Expediente N° NC2021/0000886

Ref. Respuesta al requerimiento del artículo 45 de la Decisión Andina 486 de 2000 –Oficio N° 2280 de 23 de febrero de 2022 - Superintendencia de industria y Comercio – SIC

TÍTULO DE LA SOLICITUD: REACTOR FLOCULADOR DE PASO CIRCULAR PARA EL TRATAMIENTO DE AGUAS CRUDAS SUPERFICIALES Y SUBTERRÁNEAS

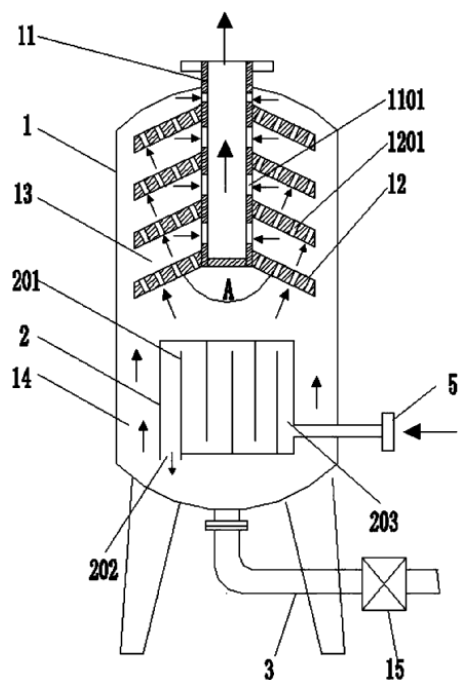
“As shown in Figure 1, being suitable to the efficient precipitation device of round equipment, cylinder 1, reactor 2, water header 11 and catching sheet 12, the lower end of 1 inner cavity 14 of cylinder sets the reactor 2 being suspended vacantly, and several diaphragms 201 are vertical in 2 inner cavity of reactor It is arranged in a crossed manner ; Each 201 top and bottom interval of diaphragm is arranged raw water communication port, the side of 2 inner cavity of reactor and it is external into The raw water inlet pipe 5 entered in cylinder 1 is connected to, and the other side lower end of reactor 2 sets the inner cavity 14 that liquid outlet 202 is connected to cylinder 1 ; It is several The space that diaphragm 201 is formed is connected to, and connection opening intersection upper and lower side is arranged in a crossed manner, is that raw water is tortuous in

De lo anterior, se evidencia que la estructura del D-1 es completamente diferente a la solicitud de patente de modelo de utilidad, por cuanto como se observa en la descripción y en la figura respectiva, podemos decir que el cilindro (1), se divide en dos sesiones para la circulación del agua cruda; en la sesión inferior, se encuentra la tubería de entrada (5) que entra al reactor (2) compuesto por diafragmas (201), con una salida (202) del agua procesada a la cavidad interior (14). El agua se traslada a la sesión superior, en donde las hojas de captura (12) dispuestas como paraguas, permiten una circulación del agua forzándola a entrar el apóporo (1101), que está dentro de la estructura del cabezal (11) del depósito de transición (13), para salir del cilindro (1).

Como se observa en ninguna parte, la estructura del D-1, no se evidencia áreas de floculación que correspondan a la separación para el ingreso del flujo del agua cruda. Tampoco paredes estructuradas denominadas Deflectores, cuyas características están debidamente descritas en la solicitud de patente (con más detalle en la modificación).

Por estas razones, consideramos que el D-1 no compromete la novedad del modelo de utilidad propuesto.
